**IMPIANTO PER IL TRATTAMENTO E RECUPERO DEI RIFIUTI NON PERICOLOSI  
SITO INDUSTRIALE DI TOSCANELLA DI DOZZA**

Procedura per il Provvedimento Autorizzatorio Unico Regionale (PAUR)

**RELAZIONE DI RISCONTRO ALLA RICHIESTA DI INTEGRAZIONI  
TRASMESSA DA ARPAE AAC METROPOLITANA CON NOTA  
PROT. NUM. 119766/2023 DEL 10/07/2023**

Figura 4 – Stralcio dell'elaborato AIA 3A – *Planimetria delle emissioni in atmosfera*

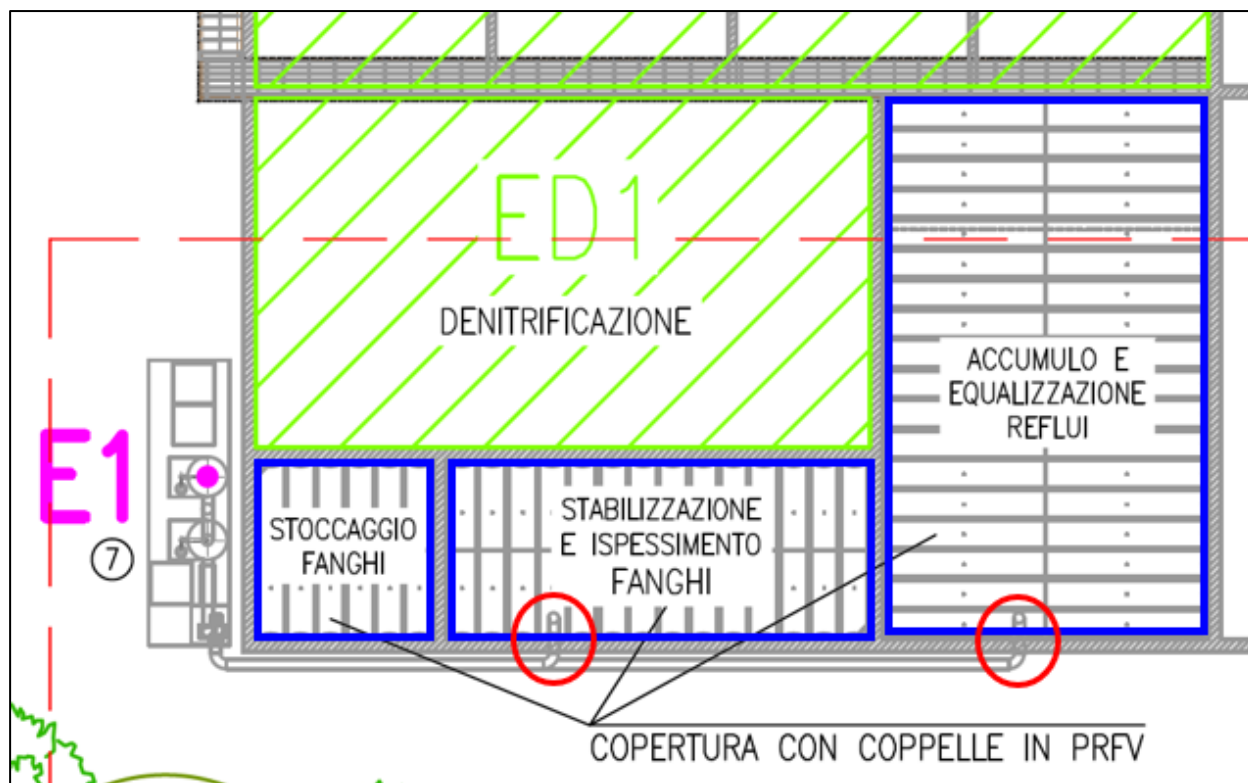
● chiarire in maniera univoca quali sono le fasi del processo sottoposte ad aspirazione e convogliamento all'emissione in atmosfera, dandone evidenza anche nel relativo elaborato planimetrico;

- Fase A4.4 – Accumulo ed equalizzazione: la **vasca di accumulo e equalizzazione reflui** sarà chiusa e aspirata;
- Fase A4.9 – Stabilizzazione e ispessimento fanghi: la **vasca di stabilizzazione e ispessimento fanghi** e la **vasca di stoccaggio fanghi** saranno chiuse e aspirate.

Per maggior chiarezza si riporta di seguito uno stralcio dell'elaborato AIA 3A – *Planimetria delle emissioni in atmosfera* con l'indicazione (con bordo blu) delle vasche soggette a convogliamento delle emissioni:

Contestualmente alla presente Relazione si trasmette l'elaborato AIA 3A – *Planimetria delle emissioni in atmosfera* aggiornato al fine di esplicitare con maggior chiarezza le vasche chiuse e aspirate e il tracciato del sistema di aspirazione e convogliamento.

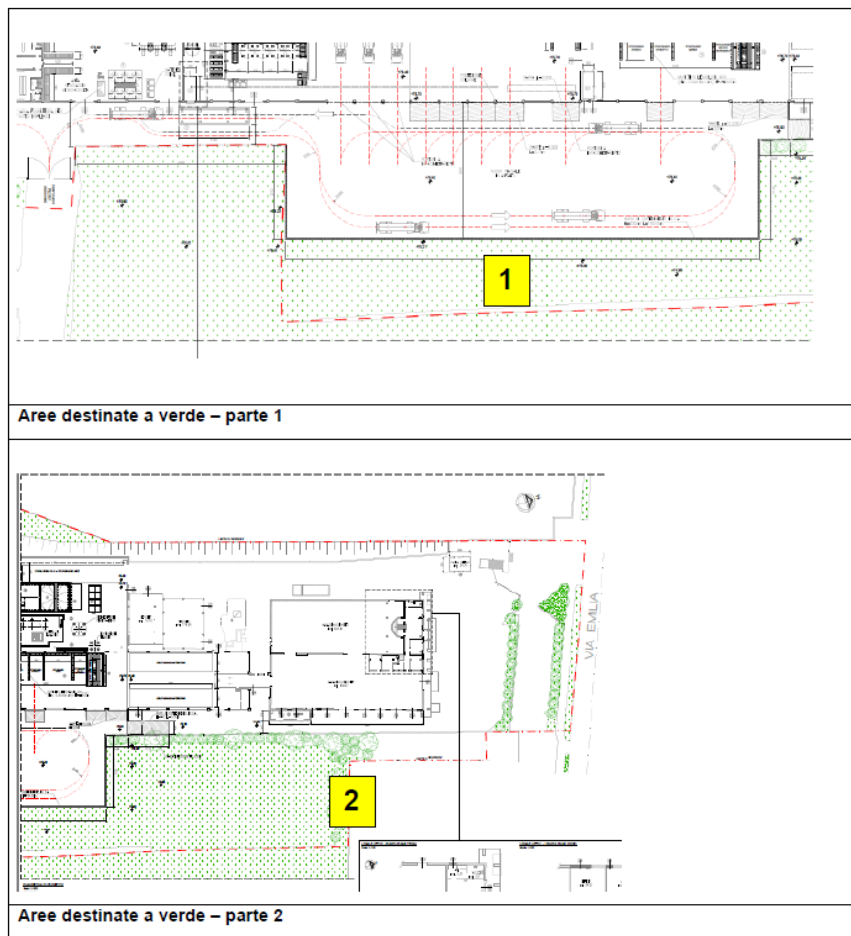
**13.** Rivedere il **progetto di sistemazione a verde** prevedendo masse vegetali arboreo-arbustive con sviluppo più consistente e compatto utilizzando anche le aree previste a prato. Si ritiene necessario che il

*verde debba maggiormente assolvere alla funzione di schermo dell'impianto (mitigazione paesaggistica ed atmosferica): il progetto del verde, invece, prevede un impianto con funzione più decorativa che schermante. Inoltre, in relazione alla disponibilità di spazio, si chiede di verificare la possibilità di incrementare/integrare la vegetazione già presente sul lato ovest dell'impianto e attorno alle vasche di sedimentazione poste a sud.*

Il progetto del verde è stato rivisto al fine di rispondere maggiormente alla funzione di schermo dell'impianto, si rimanda alla seguente documentazione aggiornata:

Figura 21 – Posizione dei pozzi censiti nel database regionale [Fonte: <https://servizimoka.regione.emilia-romagna.it/mokaApp/apps/geg/index.html>]

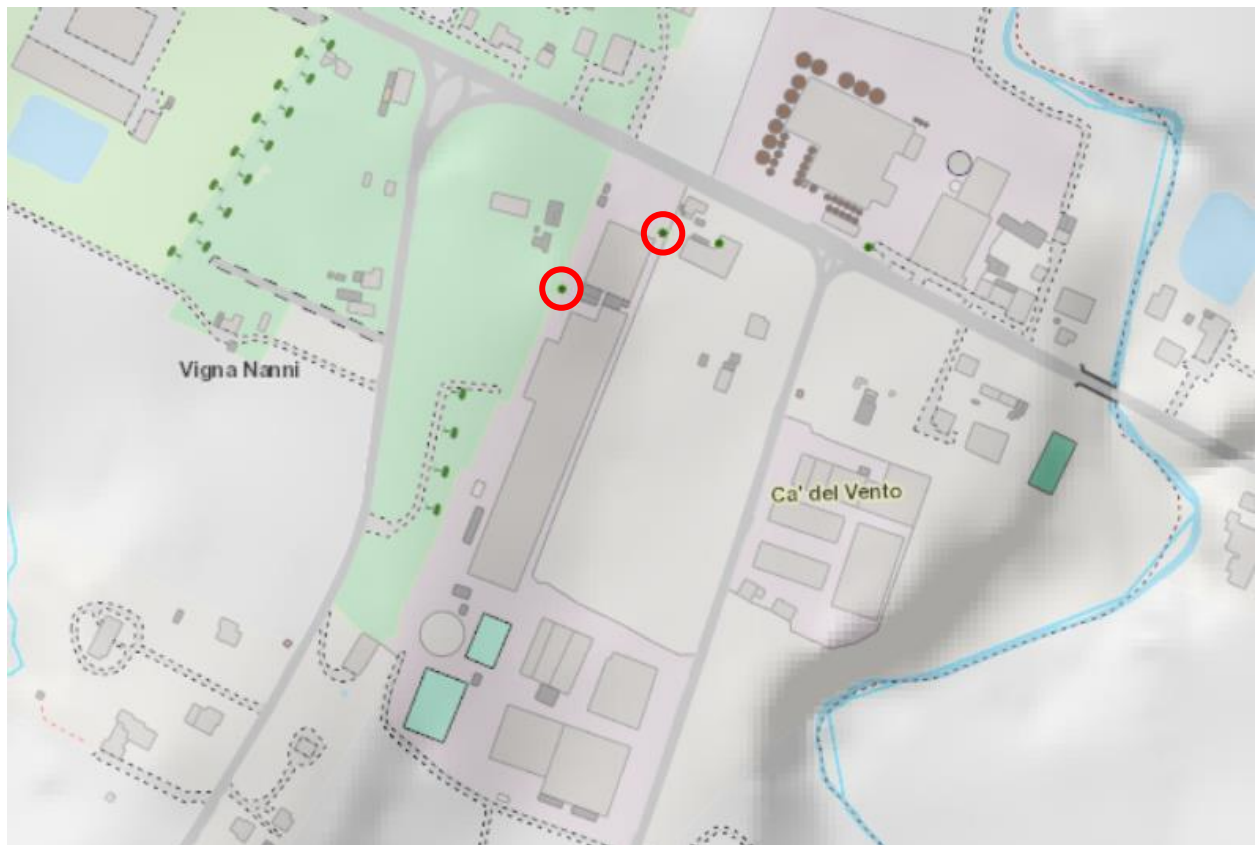
**20.** Si chiede di verificare la presenza, nel sito industriale di pozzi censiti nel database regionale. Si ricorda che la tipologia di attività in oggetto richiede l'adozione di quanto previsto nel PTA Regione Emilia-Romagna in materia di tutela qualitativa della risorsa idrica.

Nel database regionale risultano censiti 2 pozzi, realizzati nel 1971 e profondi rispettivamente 75 m e 140 m, come indicato nell'immagine seguente:

**Il proponente non ha trovato nel sito nessuna evidenza dei suddetti pozzi.**
